Stadt Ratzeburg Aufstellung des Bebauungsplanes Nr. 81 für das Gebiet: "Östlich Seedorfer Straße, südlich Friedhof, westlich Memeler Weg und nördlich Königsberger Straße" (gemäß § 13a BauGB) Eingegangene Stellungnahmen während der Behördenbeteiligungen gemäß § 4 Abs. 2 BauGB und der öffentlichen Auslegungen gemäß § 3 Abs. 2 BauGB mit Abwägungsvorschlägen Stand: 07.02.2019, geändert 25.02.2019 (auf Seite 36 und 38 oben gelb hinterlegt)

Stellungnahme von / vom	Stellungnahmen zur 1. öffentlichen Auslegung	Abwägungsvorschlag
1.		Stellungnahmen von Behörden und sonstigen Trägern öffentlicher Belange

Abb. 1 Die Allee entlang der Seedorfer Straße folgt am Nordende des Planungsgebietes der Fahrstraße entlang der Friedhofsgrenze. Die weißen Balken folgen dem Verlauf der angrenzenden Fahrbahn; die beiden Pfeile zeigen auf die Platane (unten) und die Amerikanische Eiche (oben).

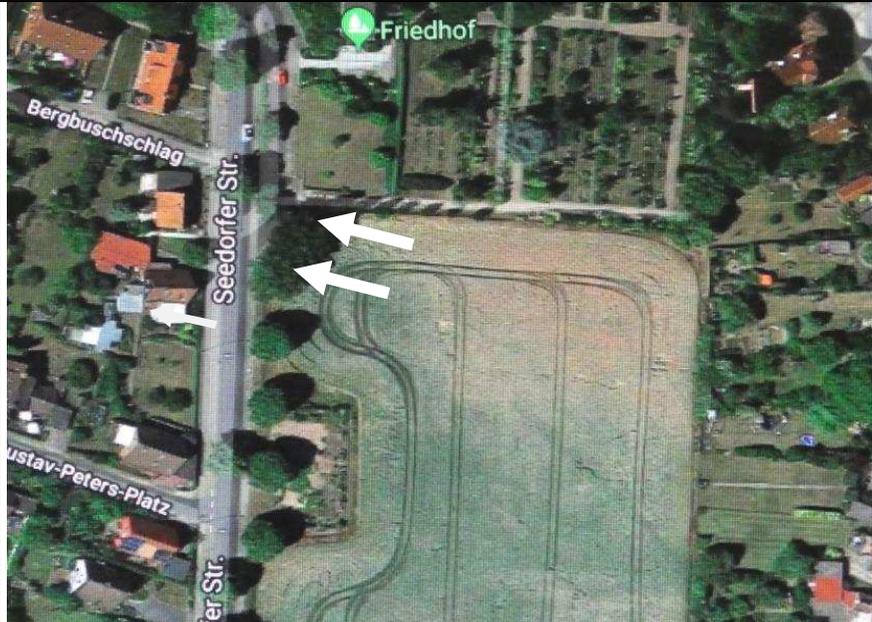
Abgleich der Punkte 3.1 Ziel und Zweck der Planung und 4.4 zulässige Wohnungen pro Wohngebäude
 Die Stadt Ratzeburg benötigt dringend bezahlbaren Wohnraum im Geschosswohnungsbau. Für den Bebauungsplan Nr. 81 gilt es einen Kompromiss zu finden, denn das Maß der baulichen Verdichtung hat unvermeidlich einen Einfluss auf Eingriffe in die Natur und in die Entwicklungsmöglichkeiten einer grünen Umwelt und damit auch auf die Wohn- und Lebensqualität. Verschiedene Passagen des vorliegenden Entwurfes liefern hier unterschiedliche Angaben über das Ausmaß der vorgesehenen Bebauung.

Abb. 5: Ausschnitt aus der aktuellen Planzeichnung (Text siehe nächste Seite).

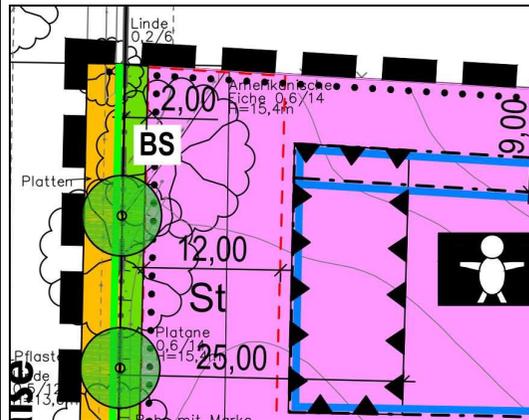
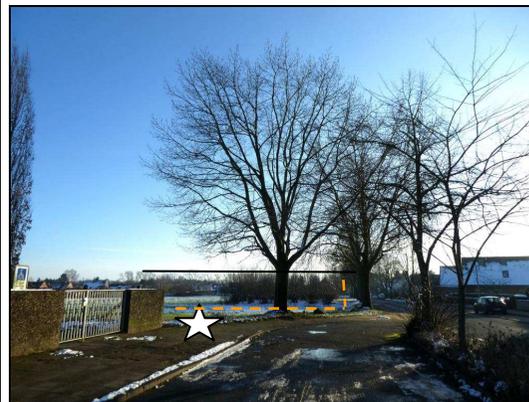
Zu Seite 13 Abs. 6 Der vorhandene Baumbestand
 Nach der Feststellung, dass die Allee erhalten bleiben muss, heißt es:
 „Ausgenommen hiervon sind lediglich die Bäume im Bereich der Einmündungsbereiche der Planstraße, die nicht erhalten werden können. Auch auf eine zwingende Erhaltung des Baumbestandes vor der Gemeindebedarfsfläche zugunsten der KITA wurde verzichtet, da die Erhaltung im Zuge der Erschließung des Grundstückes und der hier geplanten und erforderlichen Stellplätze nicht möglich wäre“.

Das ist so richtig und wurde auch im Vorwege mit der unteren Naturschutzbehörde abgestimmt. Die notwendigen Verluste von Alleebäumen werden in Abstimmung mit der Naturschutzbehörde durch Neupflanzungen ersetzt.

Abb.8 Skizze des westlichen Teils des geplanten KITA-Geländes.

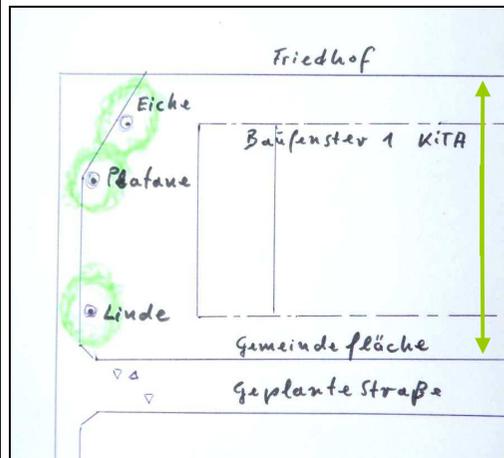
zenden Zuwachs durch Jahresringe bedeutet, dass sie ca. 10 Jahre älter ist, als die Planzeichnung vermuten lässt. Außerdem sei hier noch einmal daran erinnert, dass die Eiche, wie oben ausführlich begründet, ohnehin Teil der abknickenden geschützten Allee ist.
